荆东安置房及周边附属配套工程（安置房）建筑方案设计 方案变更

建设单位：三明市三元区城市建设投资有限责任公司
设计单位：福建一建集团有限公司

6#楼二层平面图

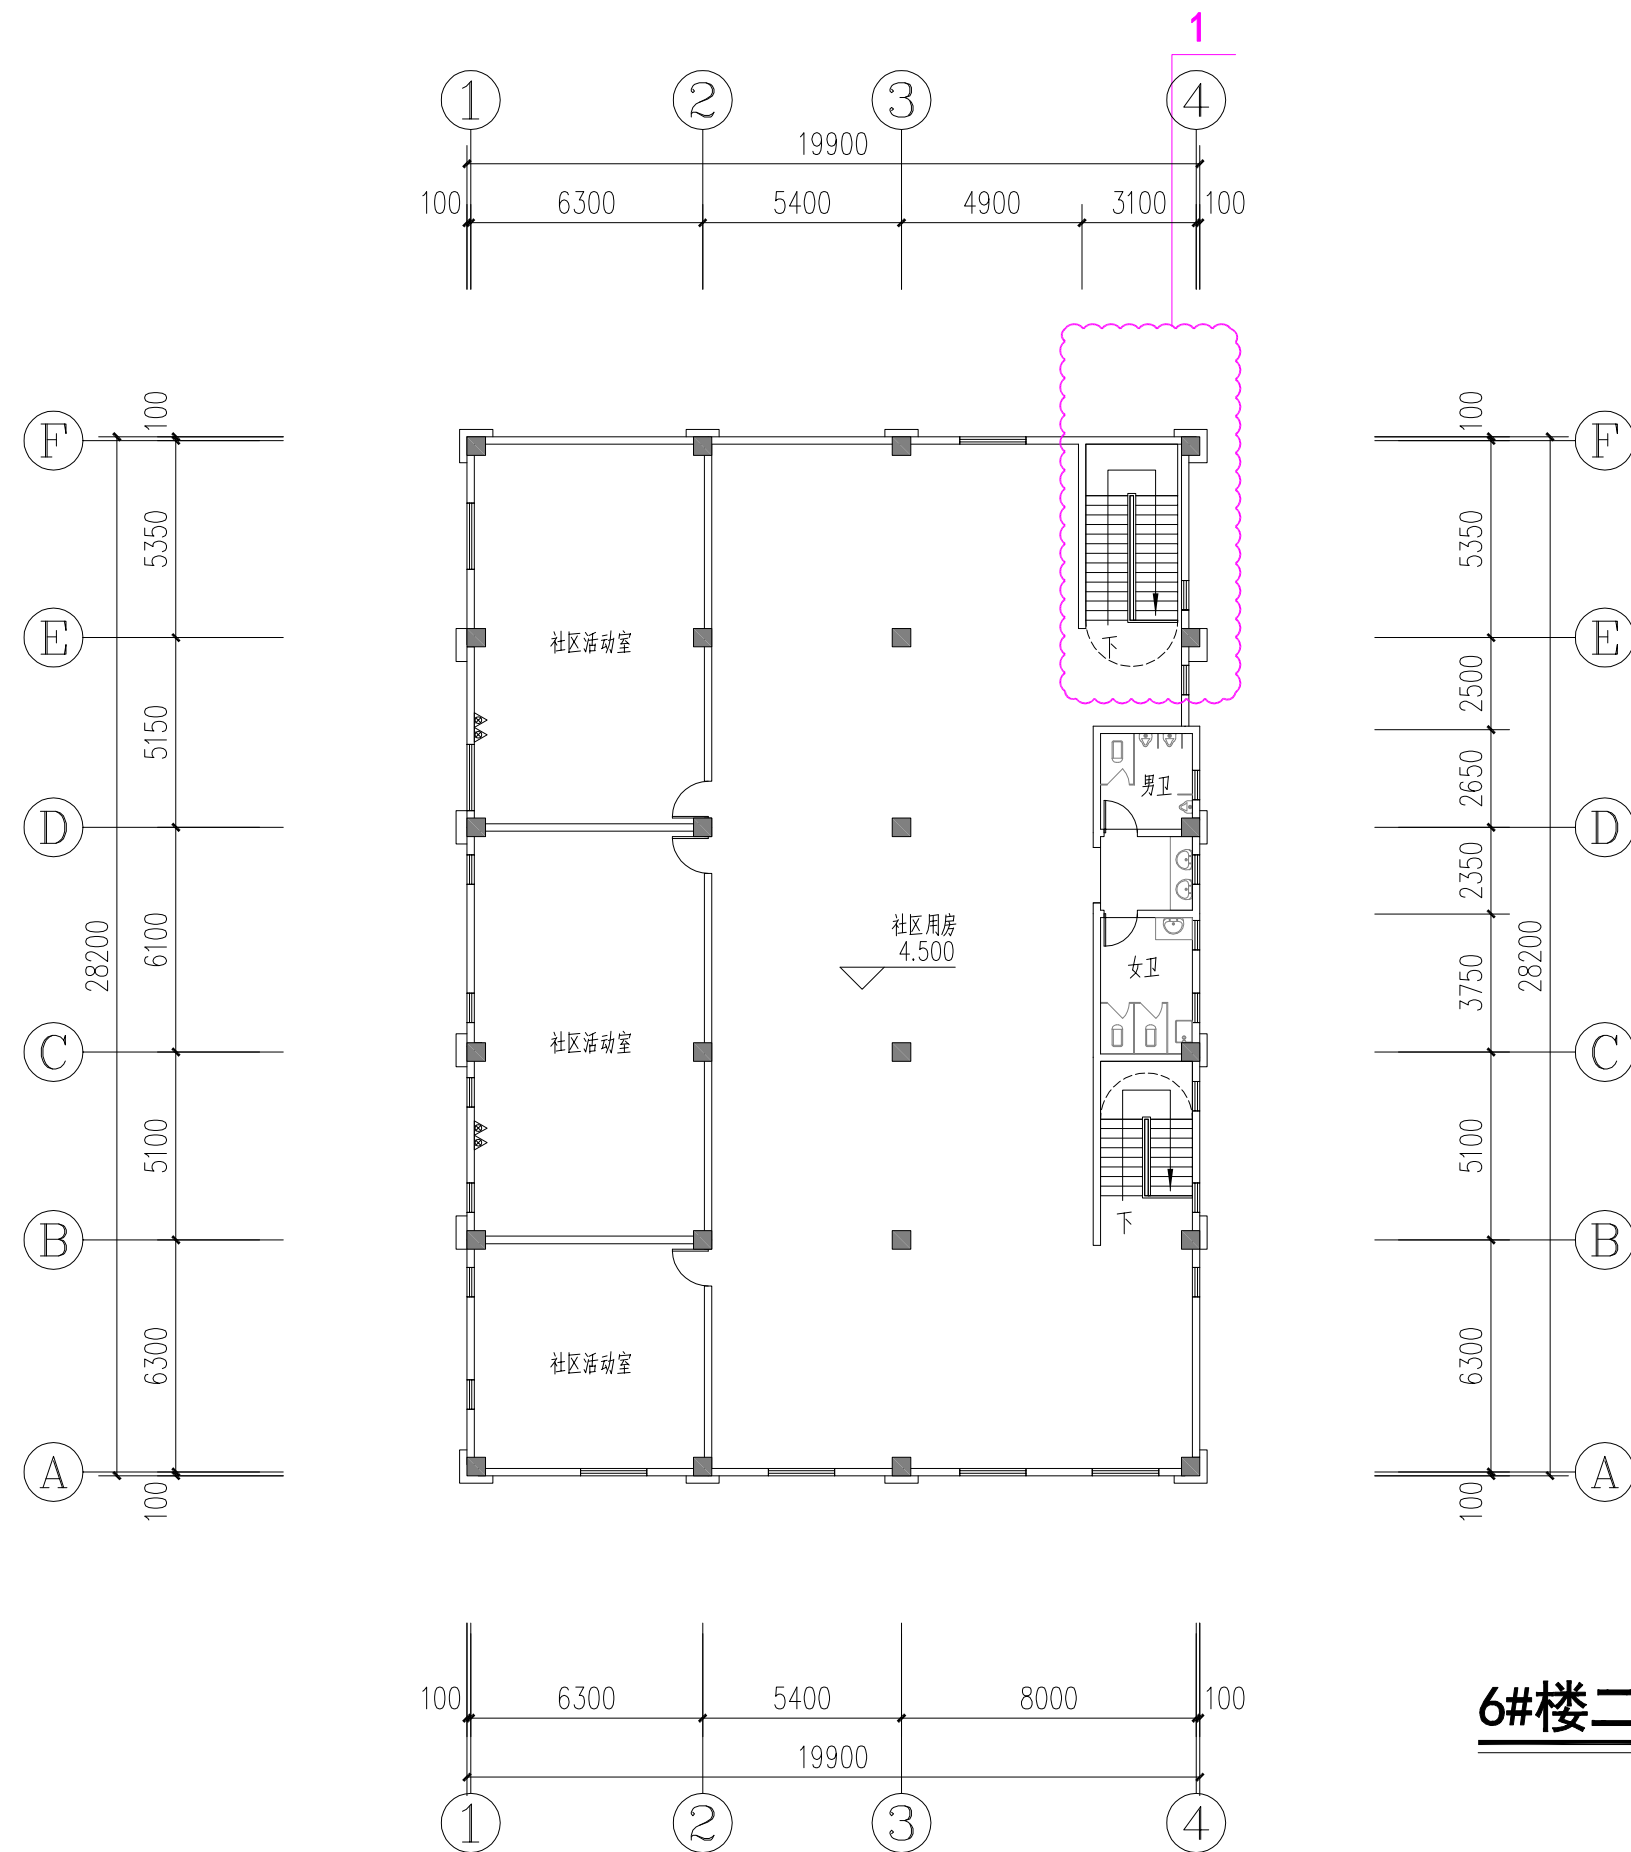
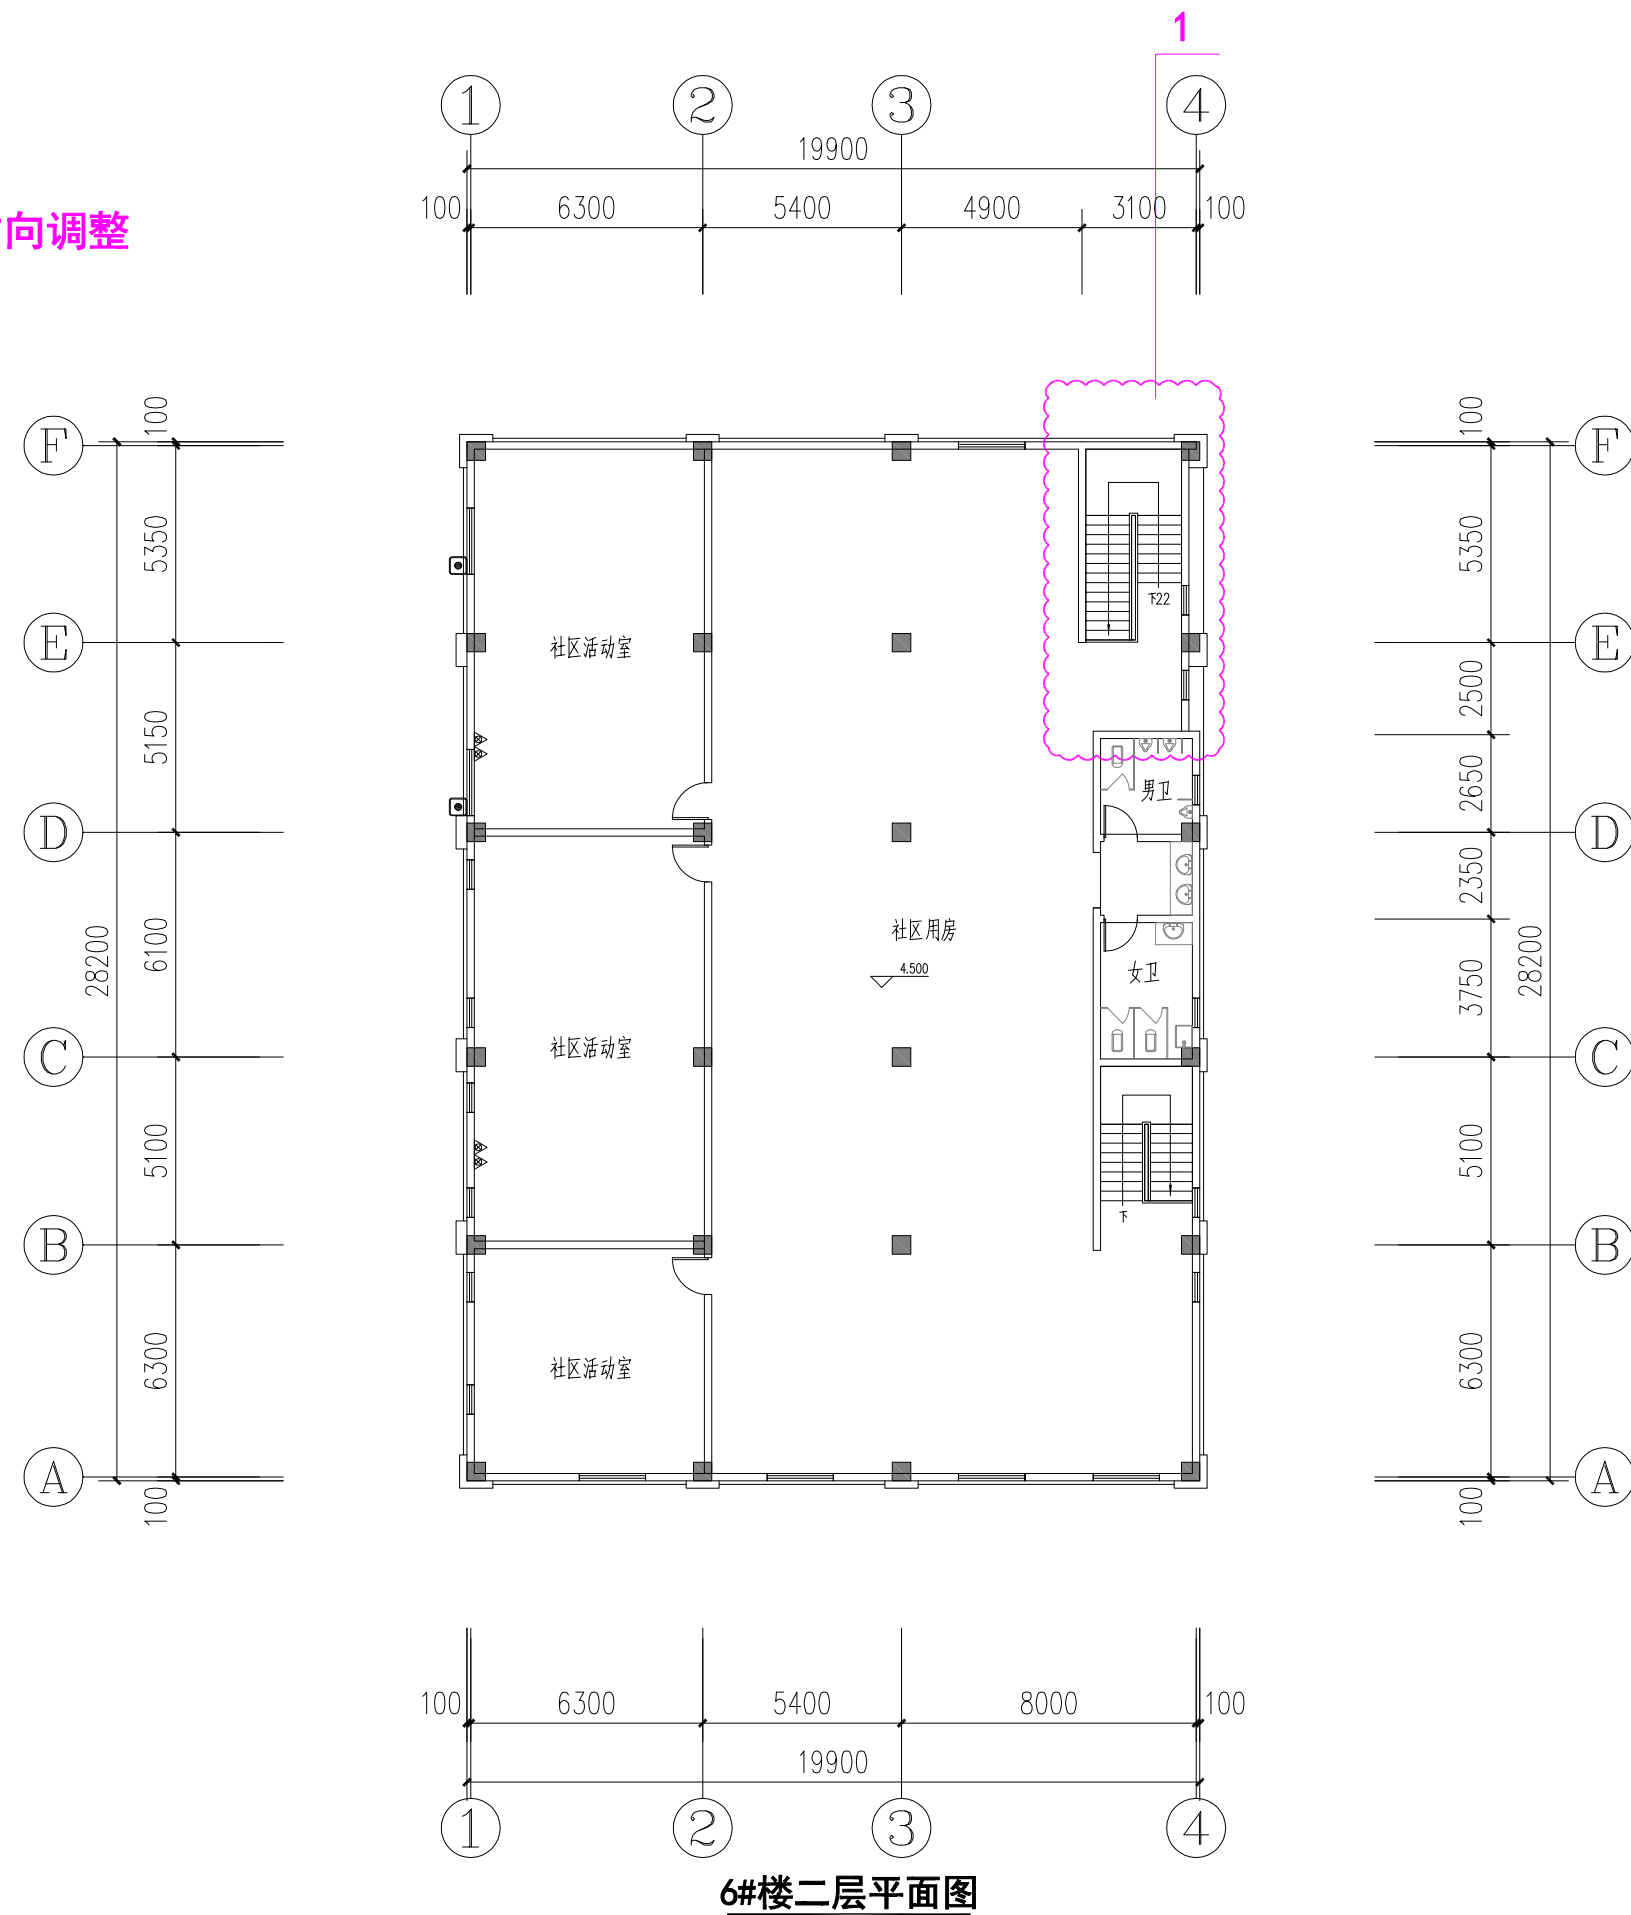
1、6-D~6-F轴交6-3~6-4轴楼梯上下方向调整
